**INFORME DE HITO DE CONTROL
N° 020-2023-OCI/5765-SCC**

**PROYECTO DE INVERSIÓN PÚBLICA – “CREACIÓN DE LOS
SERVICIOS TURÍSTICOS PÚBLICOS EN LOS SITIOS
ARQUEOLÓGICOS DE YALAPE, KARAJÍA, LAGUNA DE
LOS CÓNDORES, MAKRO, TELLA, KUÉLAP, REVASH,
OLAN, LA CONGONA Y CORREDOR TURÍSTICO DE ALTO
UTCUBAMBA, EN LAS PROVINCIAS DE CHACHAPOYAS Y
LUYA – REGIÓN AMAZONAS” – COMPONENTE 2:
RECUPERACIÓN DE RECURSOS TURÍSTICOS –
RESTAURACIÓN: KUÉLAP**

**HITO DE CONTROL N° 5 –
ESTADO SITUACIONAL DEL EXPEDIENTE TÉCNICO A
AGOSTO DE 2023**

Imagen n.º 1
Rejilla superior en buzones

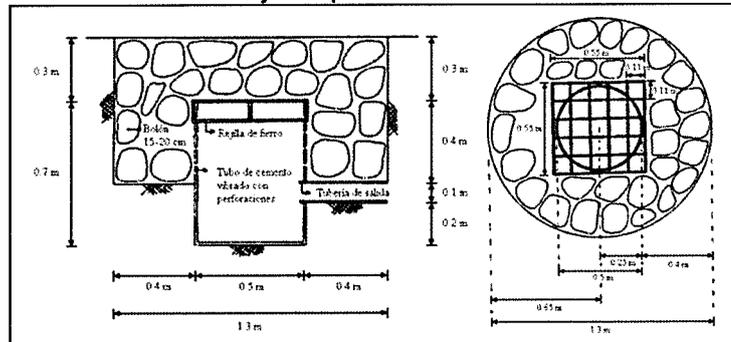
Al respecto, se ha podido verificar que la empresa consultora no realizó el análisis de las afectaciones que podrían presentarse en los muros debido a la concentración de humedad. Con relación a ello, y de acuerdo a las consideraciones que la propia empresa consultora realizó del Complejo Arqueológico, uno de los factores de alteración es la presencia de la alta humedad en la zona; por lo tanto, y debido a las condiciones climáticas, es contradictorio el diseño de un sistema que concentre humedad y vierta directamente agua en una de las estructuras, considerando que por los propios objetivos de la consultoría está proyectado y planificado "proteger"⁶.

Esta situación incumple lo señalado en el artículo 5 "Definiciones" del Reglamento de intervenciones arqueológicas, que define los impactos al patrimonio arqueológico, como *"situaciones originadas por acciones y/o actividades de las obras, proyectos o planes de desarrollo, de cualquier magnitud e índole que pueden modificar la física y el aspecto visual de un bien inmueble prehispánico"*.

En este sentido, como se aprecia la propuesta de plantear caídas de aguas pluviales recolectadas no respeta la originalidad ni la durabilidad de los elementos del monumento, crea nuevos factores de alteración en las estructuras, no preserva los materiales originales y producto de eso el monumento puede sufrir modificaciones físicas y de carácter visual.

Imagen n.º 2

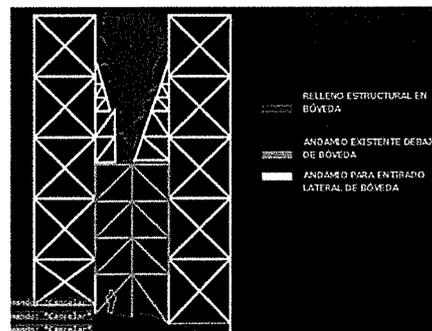
De acuerdo con lo observado en el expediente técnico, la empresa consultora ha propuesto el desarrollo y construcción de una estructura provisional de soporte lateral de la bóveda a manera de complemento de la estructura existente que soporta la bóveda desde la parte inferior. No obstante, debemos señalar que no se evidencia que se haya realizado la verificación estructural (estabilidad, estado de conservación, mejoras probables de la estructura existente), correspondiente a la estructura instalada, así como

las verificaciones para determinar si la estructura cumple con la condición de soporte para la cual fue diseñada y construida. En tal sentido, el esquema propone un entibado lateral⁸, pero no muestra detalles en planos que permita al ejecutar la instalación de la estructura; asimismo, no existen detalles constructivos que permitan su ejecución, de igual forma tampoco muestra en forma espacial su ubicación dentro del complejo arqueológico.

Con relación a lo antes descrito, se ha verificado que la propuesta del expediente técnico presenta información incompleta, lo cual significa una deficiencia del expediente técnico, la cual puede presentarse "(...) **cuando los documentos que lo componen no cumplen con definir adecuadamente las características, alcance y la forma de ejecución de la obra**, así como tampoco describen adecuadamente las condiciones del terreno, pudiendo identificarse una deficiencia en un expediente técnico cuando dentro de este no se encuentre información suficiente, coherente o técnicamente correcta para determinar el alcance de las prestaciones que se deben ejecutar"⁹. (el resaltado es agregado).

Imagen n.º 3
Esquema de desplazamiento de complejo arqueológico Kuélap y andamio de refuerzo

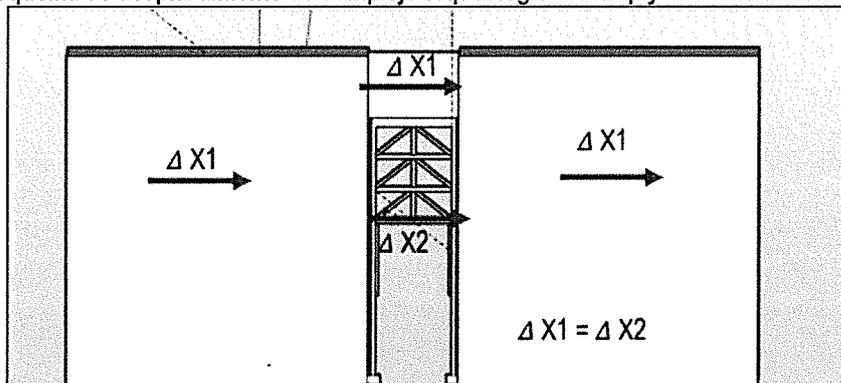
- i. En el ítem 2.3.1 de Estructura de refuerzo de la bóveda (página 112), se indica lo siguiente: "Se considera el elemento denominado Bóveda¹⁰ como una estructura inestable, lo que se demuestra en la existencia actual de elementos de refuerzo (apuntalamientos). Para la propuesta de reforzamiento de bóveda el Consultor debe considerar la mejora de los elementos de soporte existentes, tanto por adición de nuevos elementos como por reemplazo de elementos existentes que lo conformen".
- ii. En el ítem 2.3.4 Criterio de la Evaluación Estructural (página 115), se indica lo siguiente: "Se realiza el análisis sísmico descrito por la E.030 del RNE, respecto a

las distorsiones¹¹ se afirma que la estructura se deformará en conjunto con los muros del complejo arqueológico Kuélap, por lo cual no habrá desplazamiento diferencial entre niveles, sino que el conjunto reticulado se moverá al mismo sentido que los muros perimetrales colindantes (...).

- iii. En el ítem 2.3.9 Diagnóstico de la Bóveda considerando estructuración (página 127), se indica lo siguiente: “La bóveda es un elemento estructural que se encuentra en condición de inestabilidad¹². Con el diseño de esta estructura de refuerzo de la bóveda, se soportará correctamente todo el peso si se considera los criterios de arriostramiento laterales que se plantea como parte del diseño del refuerzo, lo que impedirá tener desplazamientos respecto al sismo”.
- iv. En el ítem Conclusiones (página 128), se indica lo siguiente: “Para la estructura analizada no es necesario verificar los desplazamientos máximos pues la estructura de madera se construirá de manera adosada a los muros perimetrales del acceso 01 y debajo de la Bóveda. El comportamiento del andamio de madera será similar a un encofrado permanente”.

Imagen n.º4
Diaclasas fuera del complejo arqueológico

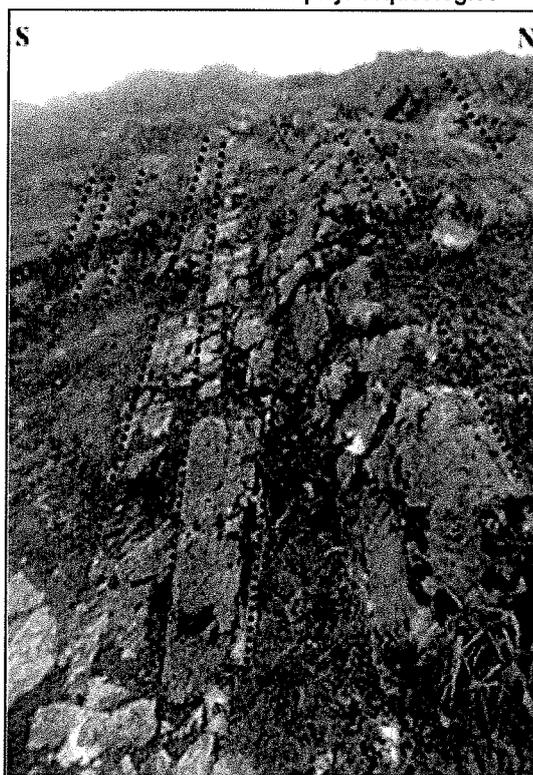
Se ha verificado que la empresa consultora ha realizado la medición de diaclasas (grietas) fuera del complejo arqueológico (imagen n.º 1), provocando confusión entre los planos de estratificación de la formación Pulluicana²⁴ con las diaclasas; asimismo, las mediciones de diaclasas no se realizaron dentro del núcleo de relleno, donde se han evidenciado aperturas y roturas en el mismo, tal como se visualiza en la imagen siguiente:

Imagen n.º 5
Perfiles SEV Presencia de zonas con saturación hídrica

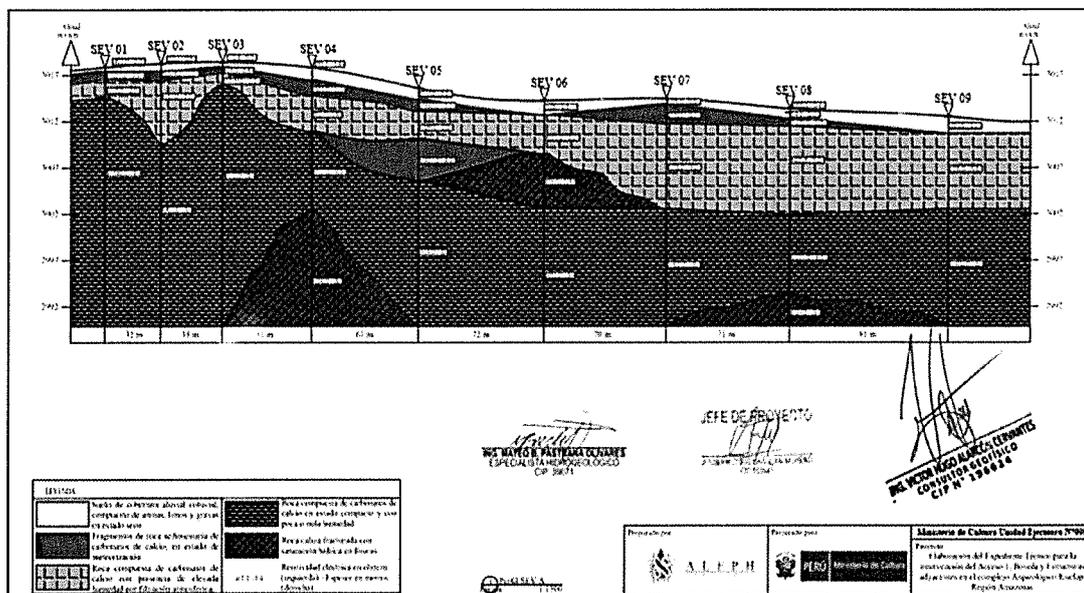
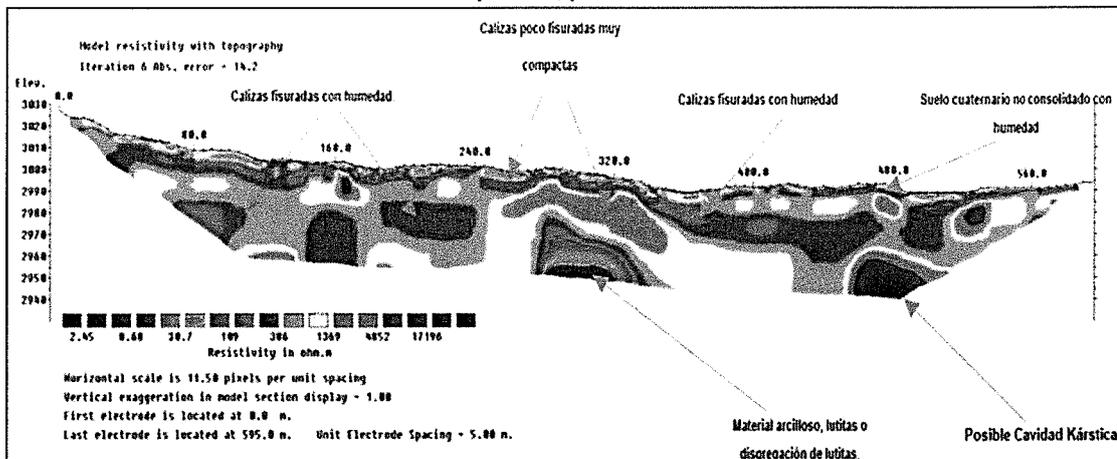
Con respecto al estudio de geofísica para determinar las fuentes de agua y el perfil subterráneo de los componentes del núcleo de relleno, se ha identificado que existe una confusión en la lectura e interpretación realizada por el especialista de la empresa consultora, toda vez que se describe con claridad en el perfil la existencia de acuíferos y zonas con saturación hídrica²⁵, además de zonas de karst²⁶, esto se puede apreciar en el perfil interpretado comparado con la tabla de resistividad eléctrica que demuestra la presencia de cavidad kárstica, el detalle se muestra en las imágenes n.º 2 y n.º 3; sin embargo, en las conclusiones (ítem 1.1.3.1) del referido Resumen se manifiesta que “no existen acuíferos porosos, ni fisurado, ni Kárstico bajo el complejo arqueológico”. Lo comentado se muestra en las siguientes imágenes:

- No se han adjuntado los cálculos de volumen de agua en las zonas con saturación hídrica.
- El informe hidrogeológico no es coherente con el estudio geofísico, hay confusión con la interpretación de la respuesta que ofrecen los materiales del núcleo constructivo con los valores internacionales de resistividad eléctrica por cada elemento y presentan perfiles con interpretación equivocada.
- No se observa la participación directa en la interpretación de los resultados del estudio de geofísica, la distribución del tendido de los electrodos, que es competencia básicamente para la participación del hidrogeólogo en coordinación directa con el geofísico y el geólogo; por tanto, el resumen ejecutivo del expediente técnico no se encuentra desarrollado adecuadamente.

Imagen n.º 7
Ilustración 5.1 Punto de acopio

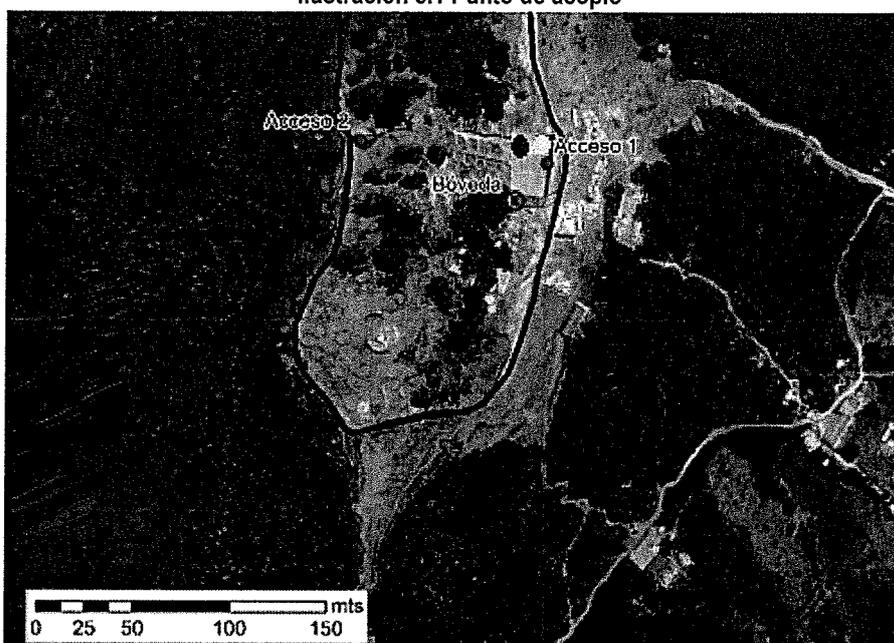
De la revisión del expediente técnico, encontramos que los gráficos: Ilustración 2.2; Ilustración 5.1; y la Ilustración 15.1 indican con error la ubicación del Acceso 1 y la Bóveda cuando la ubicación correcta es al norte de los lugares indicados en la foto, lo que evidencia que la contratista no tiene claridad en el tema que está analizando. En la foto se ha colocado un punto amarillo en el lugar donde está el Acceso 1 y un punto marrón en donde está la Bóveda.
